Je maakt wat mee - kanttekening bij advies 1806 van de ATGB en de verdere procedure

Samenvatting

Figuur 1 - Nieuw ingedeelde plattegrond voor de woonfunctie voor kamergewijze verhuur

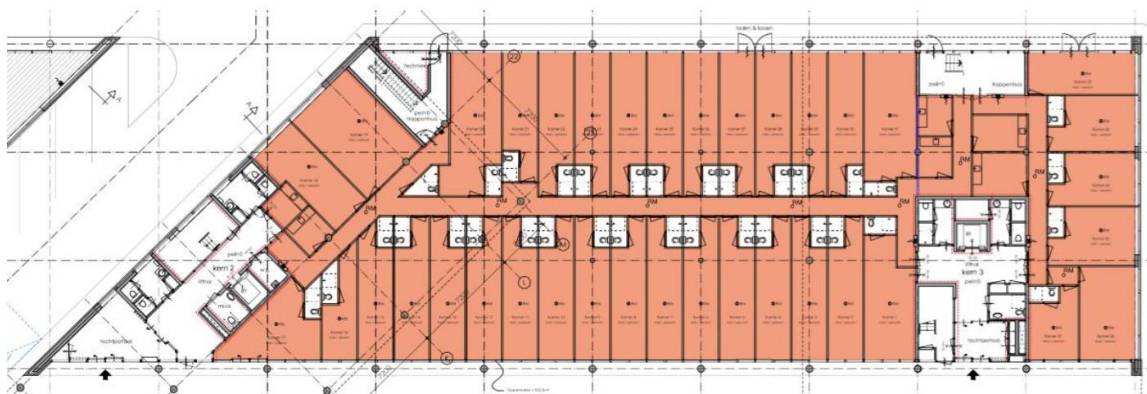
Tijdens een inspectie door de gemeente is geconstateerd dat door de eigenaar en zijn adviseur de gehele begane grond in zijn geheel als brandcompartiment, als subbrandcompartiment en als beschermd subbrandcompartiment is beschouwd. De gebruiksoppervlakte van de begane grond bedraagt 1024 m². De gemeente heeft daarop geconcludeerd dat het bouwplan niet voldoet aan de minimale eisen van het Bouwbesluit 2012 en heeft een bouwstop en een last onder dwangsom opgelegd. Voor de bouwwerkzaamheden is geen omgevingsvergunning voor het bouwen aangevraagd.

De adviseur van de opdrachtgever is het niet eens met de constatering dat de maximaal toegestane gebruiksoppervlakte voor een beschermd subbrandcompartiment wordt overschreden. Volgens de adviseur maakt een beschermd subbrandcompartiment altijd onderdeel uit van een brandcompartiment en maken de sanitaire ruimten, gelegen in de wooneenheden (de kamers) hier geen onderdeel uit van het brandcompartiment. Daardoor bedraagt de gebruiksoppervlakte van het beschermd subbrandcompartiment geen 1.024 m², maar 952,3 m².

1. Moeten bij de bepaling van de oppervlakte van het brandcompartiment de toiletruimten en de badruimten buiten beschouwing blijven, nu deze ruimten volgens de gebouweigenaar op grond van artikel 2.82, derde lid / 2.88 derde lid van het Bouwbesluit 2012 (zonder brandwerende scheiding) buiten de begrenzing van het brandcompartiment vallen? Met andere woorden: is de oppervlakte van het (beschermde sub)brandcompartiment 952,3 m² of 1.024 m²?

1. Naar de mening van gebouweigenaar wordt er wel voldaan aan artikel 2.99, eerste lid, van het Bouwbesluit 2012. De omvang van het brandcompartiment is bepalend voor de omvang van het beschermd subbrandcompartiment. De sanitaire ruimten vallen in dit project buiten het brandcompartiment zonder brandwerende scheiding). Dat is toegestaan volgens artikel 2.82, derde lid/2.88 derde lid van het Bouwbesluit 2012. Het Bouwbesluit 2012 schrijft niet voor dat er een WBDBO-eis geldt vanuit het brandcompartiment naar deze sanitaire ruimten. Evenmin schrijft het Bouwbesluit 2012 voor dat alleen ruimten die brandwerend zijn afgescheiden buiten een brandcompartiment mogen vallen. Ter vergelijking: voor niet-besloten ruimten mag ook gekozen worden om deze buiten of binnen een brandcompartiment te situeren, zonder dat er een brandscheiding tussen aanwezig is. Als de toiletten niet-besloten ruimten zouden zijn geweest, zou er

Op grond van artikel 2.88 liggen besloten ruimtes in een brandcompartiment. Lid 3 stelt dat dit niet van toepassing is op toilet- en badruimten. Lid 1 is dwingend en stelt dus dat besloten ruimtes in een brandcompartiment moeten liggen. Lid 3 regelt de uitzondering voor toilet- en badruimten. Die hoeven dus niet in een brandcompartiment te liggen, maar dat mag/kan uiteraard wel. Dit wordt ook in de toelichting op dat artikelonderdeel zo aangegeven. In de toelichting staat tevens het volgende: "Als van een ruimte niet impliciet of expliciet is aangegeven dat deze in een brandcompartiment moet liggen, dan behoeft een dergelijke ruimte niet in een brandcompartiment te liggen. Als de ruimte wel binnen de grenzen van een brandcompartiment ligt, wordt de ruimte tot het brandcompartiment gerekend."

De toilet- en badruimten liggen in dit geval binnen de grenzen van het brandcompartiment wat ze fysiek een geheel maakt en ze dienen daarom tot het brandcompartiment te worden gerekend.

NEN 2580, §4.5 Gebruiksoppervlakte (GO), §4.5.1, Beginsel: “De GO van een ruimte of van een groep van ruimten is de oppervlakte, gemeten op vloerniveau, tussen de opgaande scheidingsconstructies, die de desbetreffende ruimte of groep van ruimten omhullen.” Voor de gebruiksoppervlakte van een (sub)brandcompartiment moeten volgens de NEN dus alle ruimtes worden meegenomen binnen de scheidingsconstructies van dat brandcompartiment. Hier vallen ook de toilet-, en badruimten binnen.

Uit de wetsgeschiedenis blijkt ons inziens zonneklaar dat als de toiletruimten binnen de omhulling van een brandcompartiment zijn gelegen de oppervlakte van de toiletruimte gewoon meetelt bij de gebruiksoppervlakte van het brandcompartiment. De wetgever heeft de mogelijkheid geboden om toiletruimten te integreren in een “vluchtrappenhuis”. Daar is in dit concrete geval geen sprake van nu het gaat om toiletruimten in elke wooneenheid.

In dit concrete geval is de gebruiksoppervlakte van het brandcompartiment 1.024 m². Daarmee is niet voldaan aan de maximaal toelaatbare grootte van een brandcompartiment dat bestemd is voor woonfunctie voor kamergewijze bewoning.

952,3 m². De gebruiksoppervlakte van een niet als brandcompartiment aangewezen ruimte behoort niet tot de gebruiksoppervlakte van een brandcompartiment. Dat de ruimte wordt omsloten door een of meer brandcompartimenten is niet relevant.

Als de eigenaar gebruik maakt van de mogelijkheid de toilet- en badruimten niet aan te merken als liggend in een brandcompartiment, wordt voldaan aan de prestatie-eis van artikel 2.99, eerste lid van het Bouwbesluit 2012. Gelijkwaardigheid is hier niet aan de orde.

Het maken of aanpassen van een scheidingsconstructie van een brandcompartiment of van een beschermd subbrandcompartiment is niet vergunningvrij. Bij toetsing aan de bouwvoorschriften is een brandscheiding alleen aan te merken als een brandscheiding van een brandcompartiment of een beschermd subbrandcompartiment als de belanghebbende, niet zijnde het bevoegd gezag, dat compartiment als zodanig heeft aangemerkt. Het is niet verboden om een niet als zodanig aangemerkte scheidingsconstructie van brandwerende eigenschappen te voorzien.

Ondanks het feit dat geen strijd met de prestatie-eisen is geconstateerd, is er, naar het oordeel van de adviescommissie, gerede kans dat de vluchtroute door rook en/of vuur onbruikbaar wordt vanwege de lange loopafstand die daardoor moet worden afgelegd. De adviescommissie wijst daarom op de bevoegdheid van de gemeente om op grond van artikel 13 van de Woningwet belanghebbende te verplichten maatregelen te treffen tot een veiligheidsniveau dat hoger ligt dan volgens de bouwvoorschriften is vereist voor bestaande bouw en tot ten hoogste het niveau voor nieuwbouw.
